改善箇所説明図

「ニイガタNR83ロータリ除雪車」

原動機外観図

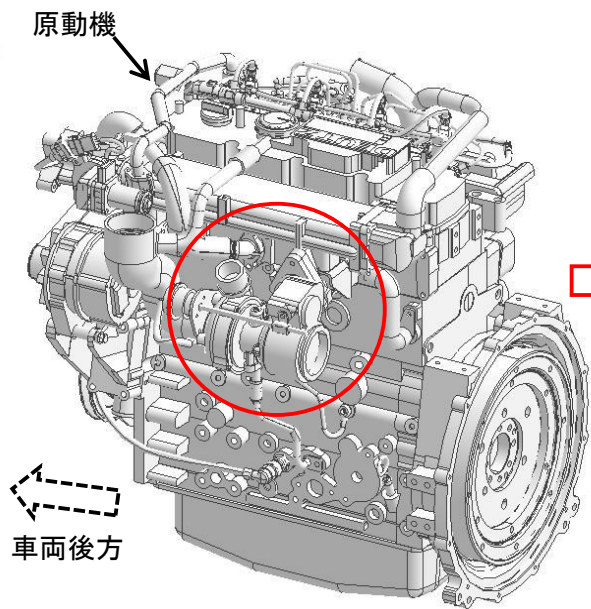
注: は交換部品を示す。

ターボチャージャー外観図

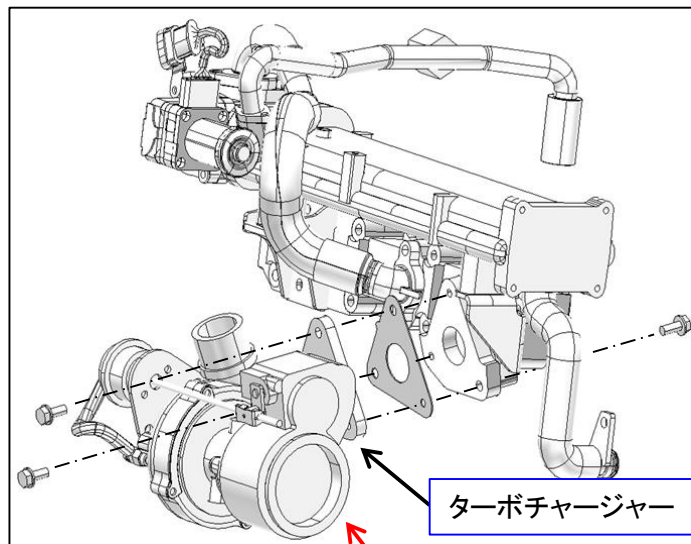
不具合発生箇所

ターボチャージャー内部のスラストベアリングの形状が不適切なため、エンジン始動時にスラストベアリング部が潤滑不良となり異常摩耗することがある。そのため、ターボチャージャーのシャフトにガタが生じてエンジン出力が低下及び潤滑油が漏れて油圧が低下し、最悪の場合、フェールセーフ制御によりエンジンが再始動できなくなるおそれがある。

改善内容

全車両、ターボチャージャーを対策品に交換する。
